製品
News

仕様変更

D-2025-01

リセッタ（ATE-S）取付ベースの変更に伴う
仕様変更

ATE-202S

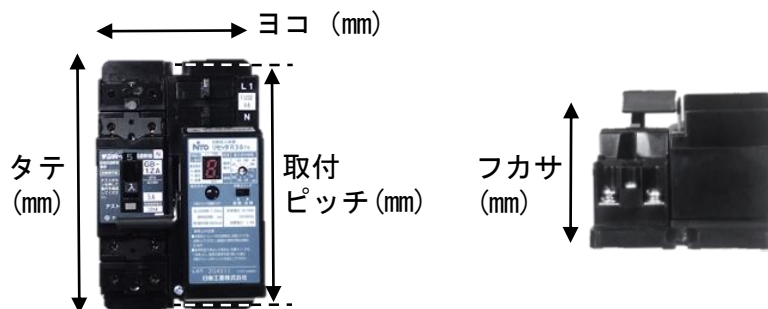
リセッタ（安全ブレーカタイプ）の取付ベースの変更に伴い、フカサが変更となります。

●外形寸法の変更

品名記号	ブレーカ			寸法（mm）			変更前	変更後
							寸法（mm）	寸法（mm）
	タイプ	定格電流	定格電圧	取付ピッチ	タテ	ヨコ	フカサ	フカサ
ATE-202S	漏電ブレーカ	5, 10A	100V	115	125	75	65	63
		15, 20, 30A	100V				63	63
			200V					
	サーキットブレーカ	15, 20, 30A	100V				63	63
			200V					
		15, 20, 30A	200V				68	68
ATE-202S-U	漏電ブレーカ	5, 10A	100V	135	145	86	70	68
		15, 20, 30A	100V				68	68
			200V					
	サーキットブレーカ	15, 20, 30A	100V				68	68
			200V					
		15, 20, 30A	200V				68	68

2025年7月上旬生産分より
